## Kommentierung des ersten Entwurfs des Netzentwicklungsplans Strom 2035 (Version 2021)

Franziska Flachsbarth  
Dr. Matthias Koch  
David Ritter  
Christoph Heinemann  
Öko-Institut e.V.

**Abbildung 3-1: Kumulierter Einsatz von dezentralen Flexibilitätsoptionen je Tageszeit in einem Szenario mit hoher Wind- und PV-Stromerzeugung**

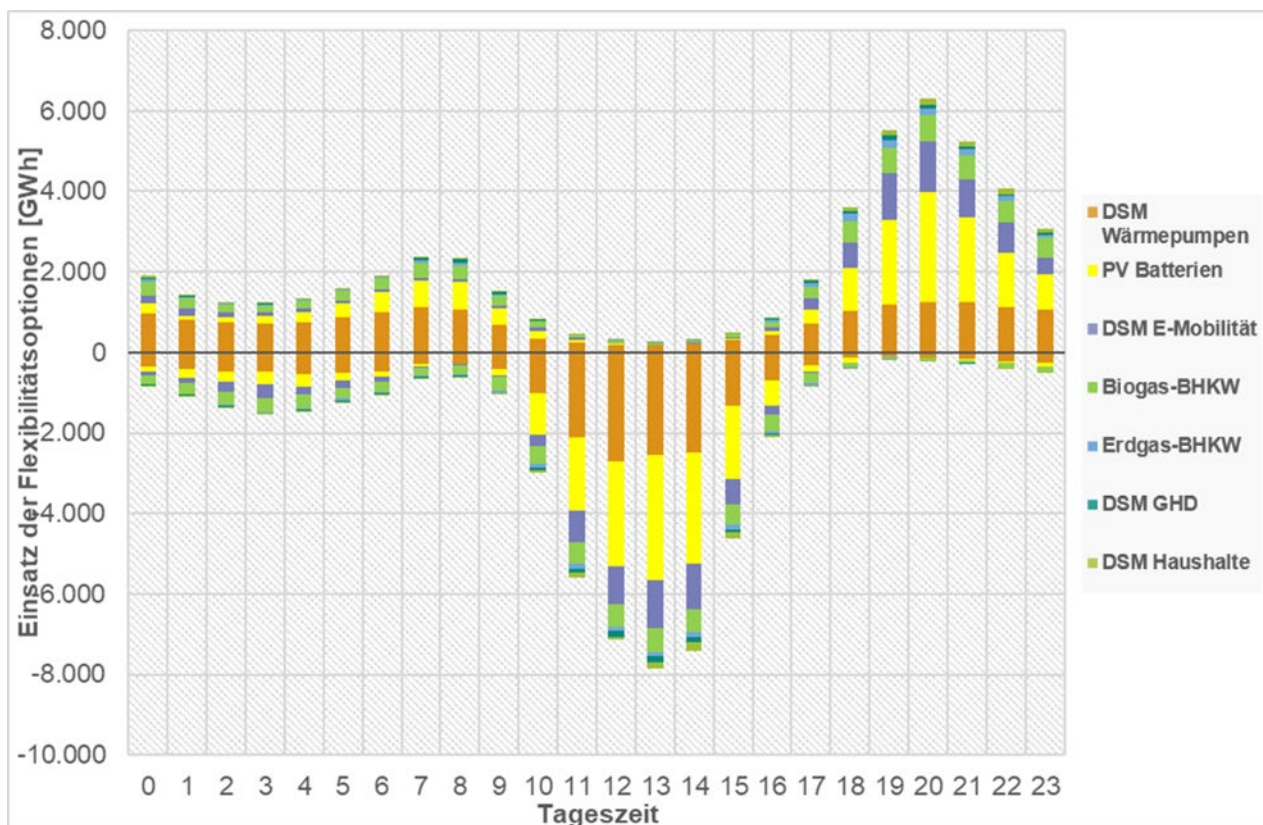
Wir halten es hingegen für zielführend, die dezentralen erneuerbaren Energien bereits bei der Einsatzoptimierung von Flexibilitäten zu berücksichtigen. Der Einsatz der Flexibilitätsoptionen sollte sich an der Residuallast orientieren, die sich aus der Differenz von EE-Stromerzeugung und Stromnachfrage ergibt. Es macht einen großen Unterschied, ob bei der vorgelagerten Modellierung von der Last oder von der Residuallast ausgegangen wird. Nur bei der Berücksichtigung der Residuallast erhalten die Flexibilitäten den gewünschten Anreiz, sich am EE-Angebot zu orientieren. Anstelle eine Lastreduktion zu Zeiten von PV-Einspeisespitzen durchzuführen, wie es mit der im NEP gewählten Methode passiert, erhöht sich vielmehr die Last im Mittagspeak, wenn man die PV-Stromerzeugung mitberücksichtigt.

Das Ergebnis einer solchen Modellierung kann exemplarisch der nachfolgenden Graphik für den kumulierten Einsatz von dezentralen Flexibilitätsoptionen je Tageszeit entnommen werden. Zum Einsatz kam dabei das Strommarktmodell PowerFlex des Öko-Instituts.

Positiv aufgetragen ist die Speicherentladung sowie nachfrageseitige Lastreduktion, negativ aufgetragen ist entsprechend die Speicherbeladung sowie die nachfrageseitige Lasterhöhung. Es wird deutlich, dass insbesondere die PV-Spitze von den dezentralen Flexibilitätsoptionen eingespeichert und in die Abendstunden verschoben wird. Dieses durchschnittliche Tagesmuster ist deutlich anders ausgeprägt als das Tagesmuster, welches sich nach der im NEP angewendeten Methode zur Lastglättung ergibt (50 Hertz Transmission (50 Hertz) et al. 2021, Abbildung 9 auf S. 34).

- In der weiteren Überarbeitung des NEP 2035 (2021) sollte die methodische Vorgehensweise zum Einsatz der dezentralen Flexibilitäten verbessert werden, indem anstelle von der Last von einem Residuum der Last ausgegangen wird (Last minus dezentrale Einspeisung erneuerbarer Energien).
